**Modulo per la presentazione delle osservazioni per i piani/programmi/progetti sottoposti a procedimenti di valutazione ambientale di competenza statale**

**ID: Codice procedura (ID\_VIP/ID\_MATTM): 12691**

**“Progetto di un impianto eolico denominato “Pitigliano” ubicato nei comuni di Pitigliano (GR) e Sorano (GR) costituito da 20 (venti) aerogeneratori di potenza nominale 7,0 MW per un totale di 140,0 MW con relative opere connesse ed infrastrutture indispensabili”**

**Immagine 3. Cumulo di una parte di impianti eolici, fotovoltaici e geotermici industriali in progettazione ed esistenti intorno all’eolico industriale “Pitigliano”.**

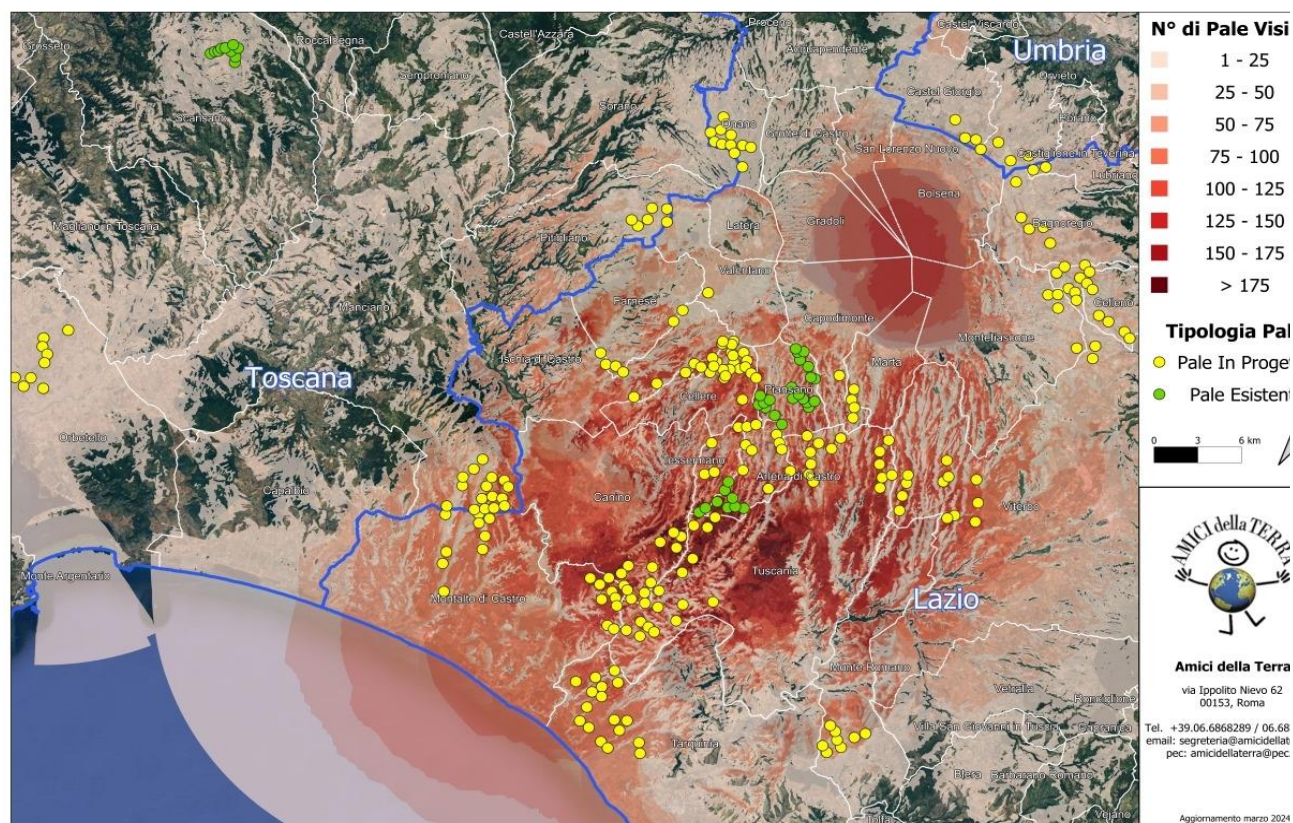
Beni Culturali “*Ambito paesaggistico, geologico e geomorfologico dell’orlo della caldera di Latera ...*” Non vengono nemmeno citati gli impianti eolici in progetto al MASE, il “Rempillo” (6 aerogeneratori) e un altro in verifica amministrativa di 14 aerogeneratori e 72, 6 MW. Ad oggi nei territori di Pitigliano, Sorano e in quello limitrofo potenzialmente potrebbero essere insediati 40 aerogeneratori alti 200 metri e larghi 170. Ma la proponente non cita neanche altri impianti che creerebbero il cumulo e quindi maggiore impatto. Infatti, sul territorio della “Città del Tufo” (Sorano e Pitigliano) impatterebbero anche l’impianto eolico “Montarzo” di Onano con 13 aerogeneratori con le dimensioni ricordate, l’altro eolico industriale nel territorio di Valentano con sette aerogeneratori (stesse dimensioni), gli impianti di Farnese con un minieolico di 3 Torri alte 60 metri già installate in località Poggio del Crognolo e l’impianto eolico industriale “Vallerosa” (7 aerogeneratori alti 200 metri e larghi 158 metri) in procedura VIA presso la Regione Lazio. Inoltre, altri impianti del minieolico già presenti a Valentano, Cellere e Piansano e due progetti eolici industriali con le stesse dimensioni (200 m x 170 m) nel Comune di Ischia di Castro. La valutazione del cumulo non prende neanche in considerazione gli impianti industriali di fotovoltaico e agrivoltaico in progetto a Farnese, Valentano, Ischia di Castro, Cellere. L’impianto geotermico in procedura Via al MASE, progettato nella Caldera di Latera. Quindi è stata effettuata una valutazione del potenziale impatto cumulativo non veritiera a dispetto di quanto affermato dalla proponente che sostiene di aver preso in considerazione uno spazio di 10 km intorno al suo impianto per gli impatti che si creerebbero.

Riguardo al cumulo degli impianti FER, le mappe prodotte dalla proponente riguardano, come già evidenziato, soltanto una parte molto piccola degli impianti FER dell'area intermedia e vasta e in particolare di quelli eolici che contribuiscono a creare un notevole cumulo e la saturazione del territorio tosco laziale. Riguardo al cumulo dei soli impianti eolici si riporta la mappa dell'intervisibilità degli impianti eolici elaborata dall'Associazione nazionale “Amici della Terra”.

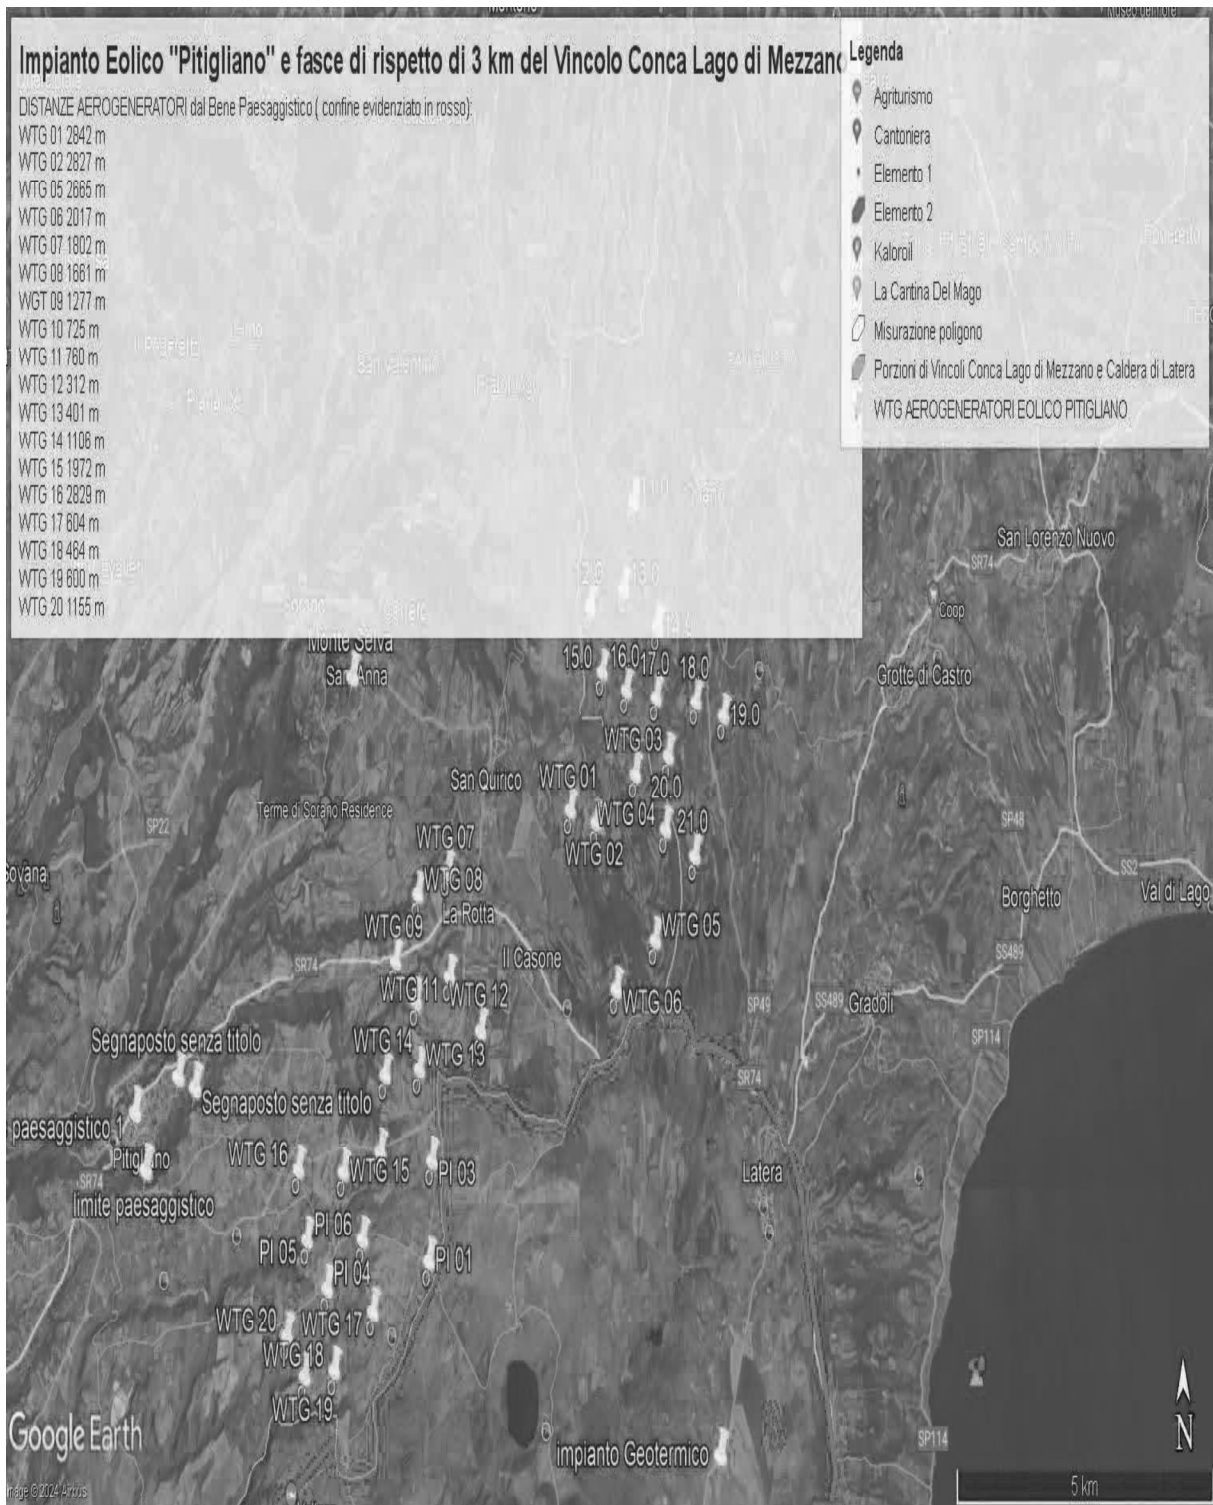
Come è illustrato nell'immagine si ribadisce che l'impianto industriale "Pitigliano" ricade completamente all'interno delle fasce di rispetto dei due vincoli di notevole

interesse pubblico e lambisce quelle di un terzo vincolo e quindi come affermato dal Consiglio di Stato nelle sentenze citate, l'impianto è insediato in area non idonea ai sensi dell'art. 20 comma 8 lettera c quater del D.Lgs. n. 199/2021 e ss.mm.ii al contrario di quanto sostiene la proponente.

**IMMAGINE n. 2** Impianto eolico industriale “Pitigliano” e distanze aerogeneratori dai Vincoli della Conca del Lago di Mezzano...

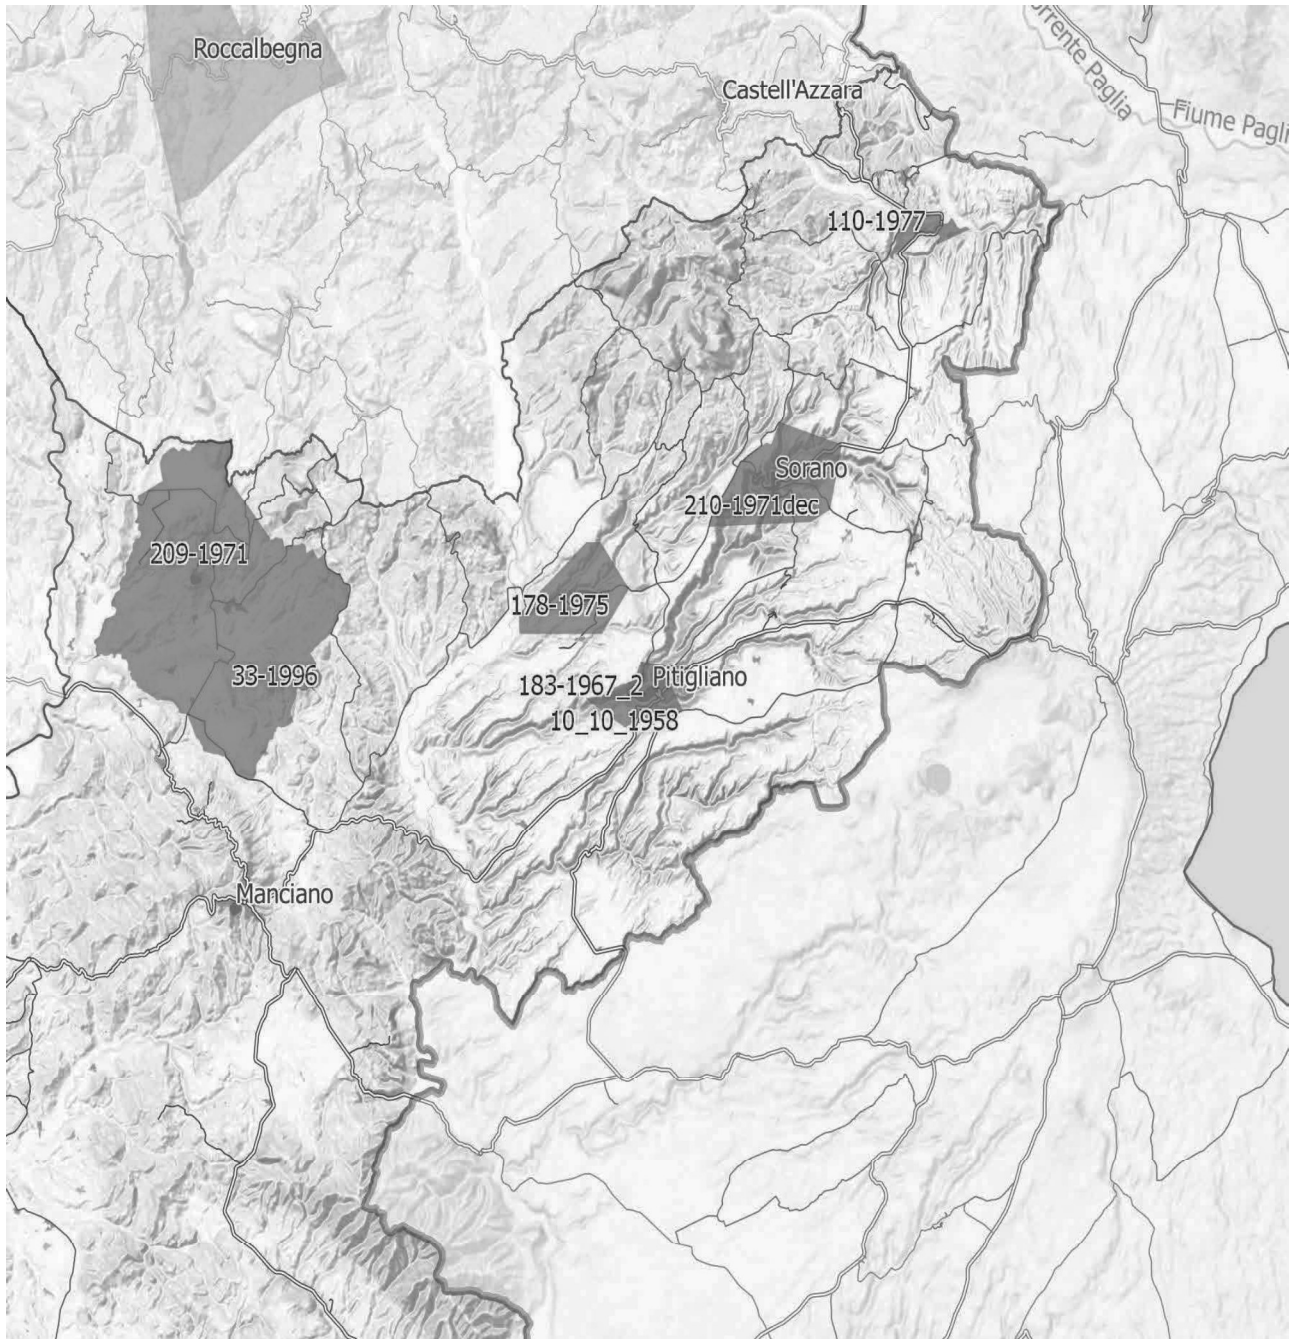
Al contrario si evidenzia che l'impianto eolico industriale citato non solo ricadrebbe con tutti e 20 gli aerogeneratori all'interno delle fasce di rispetto di 3 km di due vincoli paesaggistici di notevole interesse pubblico esistenti nella Regione Lazio e con una parte di essi nel vincolo paesaggistico del Centro abitato di Sorano ( GR) quindi in aree non idonee all'installazione di impianti di energia rinnovabile. Addirittura, alcuni aerogeneratori sarebbero ubicati a poche centinaia di metri dai perimetri dei due vincoli paesaggistici laziali ex art 136 del CBC.

**IMMAGINE n. 3 Impianto eolico industriale "Pitigliano" e distanze aerogeneratori dai Vincolo "Orlo della Caldera di Latera."**

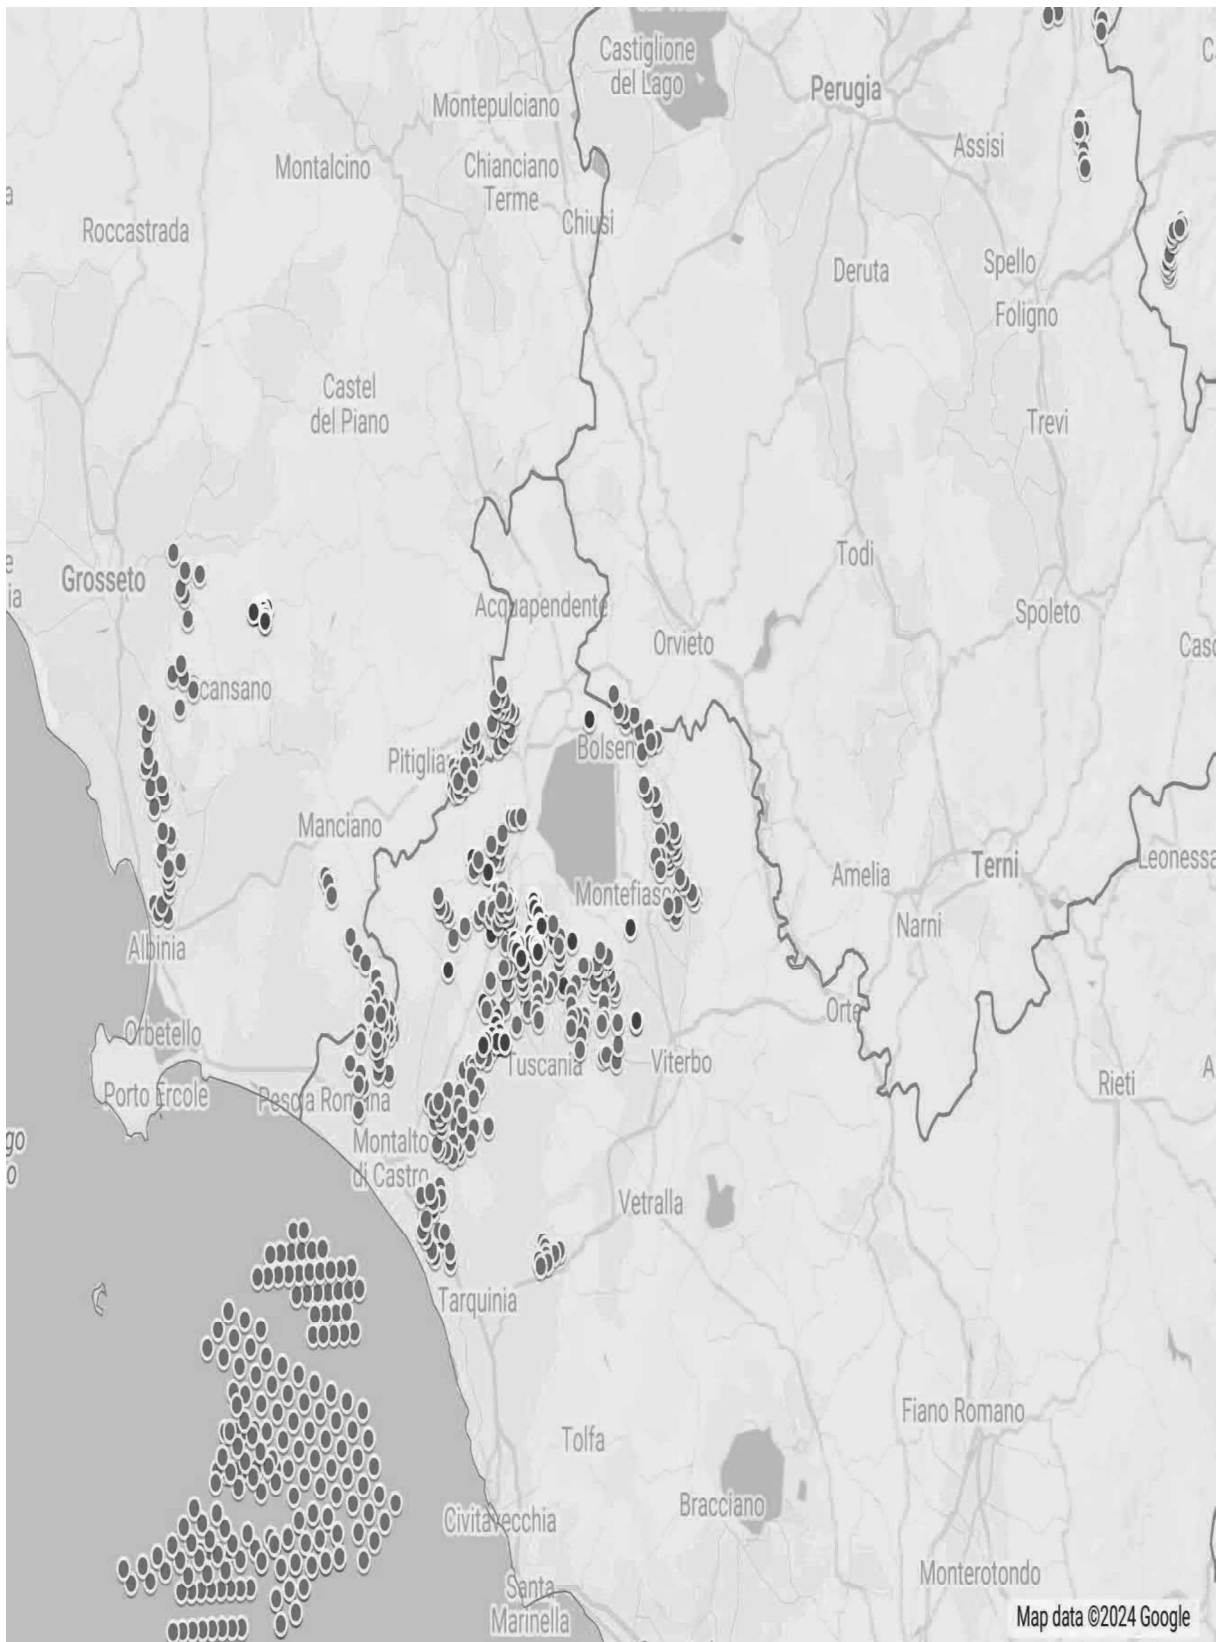
Concludendo, si evidenzia ancora che la proponente non effettuando la procedura prevista dalla Parte III delle Linee Guida nazionali ha ignorato un vincolo paesaggistico di notevole interesse pubblico istituito con un provvedimento del Segretariato regionale del Ministero della Cultura per il Lazio che ha emanato il Decreto di dichiarazione di notevole interesse pubblico n. 22 del 15.02.2024 ai sensi e per gli effetti dell'art. 136, co. 1, lett. c) e d) del decreto legislativo 22 gennaio 2004, n. 42, "Ambito paesaggistico, geologico e geomorfologico dell'orlo della caldera di

**IMMAGINE n. 7** Mappa della intervisibilità degli impianti eolici elaborata dall'Associazione nazionale Amici della Terra. La mappa non è aggiornata comunque rende molo bene dell'enorme impatto visivo creato dal cumulo degli impianti.

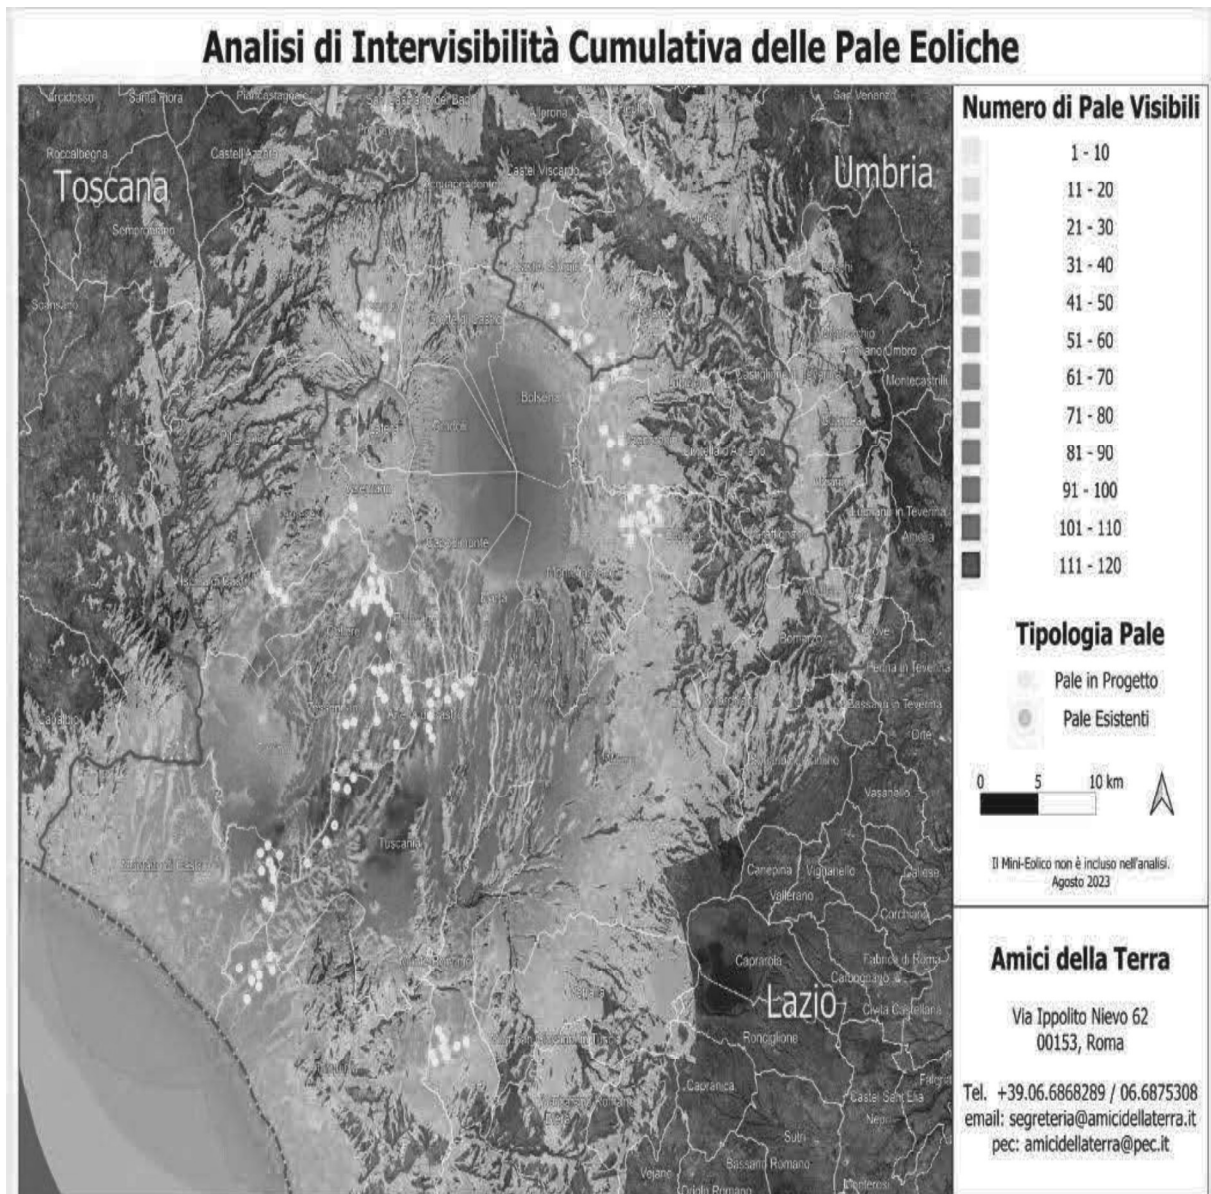
Se agli impianti eolici rappresentati qui sopra che non comprendono sia l'impianto eolico Pitigliano e le altre 14 pale del progetto eolico in verifica amministrativa sempre nel territorio di Pitigliano si aggiungono i migliaia di ettari (7000 fin'ora) di territorio occupato dagli impianti fotovoltaici e agrivoltaici e dalle altre tipologie appare chiaro il numero spropositato degli impianti FER nella bassa toscana e nella Tuscia.
